SERVICE INFO – FAG 0034

Изменение ступичного модуля

Производитель: Alexander Dennis

Модели: Enviro 400, 500
Euro 2, 3, 4, 5
Javelin
Trident 2, 3

Рис. 1: Для осей, маркированных номером S63U, в дополнение к ступичному модулю, должны заменяться тормозной диск, крепление колеса, резьбовые шпильки и гайки.

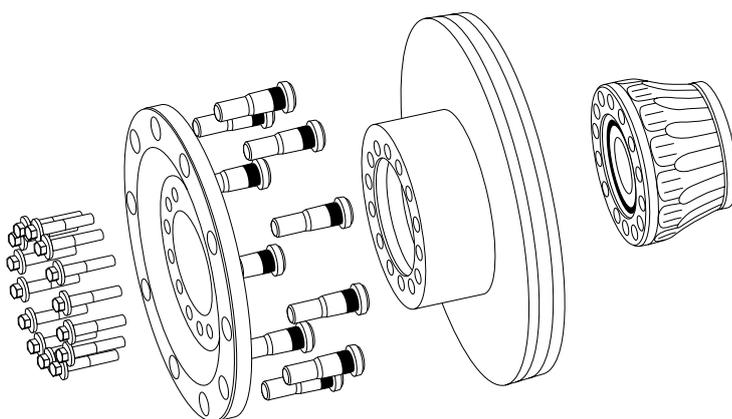
Для осей DANA под номерами S63U, S75U, T75U, производитель автобусов Alexander Dennis заменил поставщика ступичных подшипников **Timken** на **FAG**.

Если при ремонте осей S63U, S75U или T75U, остается подшипник производства Timken, дополнительные компоненты также требуют замены.

Номер оси	Необходимые компоненты	Арт. номер Alexander Dennis	Количество
S63U	Крепление колеса	658468-3	1 x
	Колесные шпильки	650723-2	10 x
	Тормозной диск	658468-4	1 x
	Крепежный болт	658468-5	14 x
S75U	Крепление колеса	661391-2	1 x
	Крепежные болты	661391-3	14 x
T75U	Крепление колеса	661391-2	1 x
	Крепежный болт	661391-3	14 x
NDS 80	нет	-	-

Моменты затяжки болтовых соединений: 236 - 260 Nm (174 - 192 lbf ft)
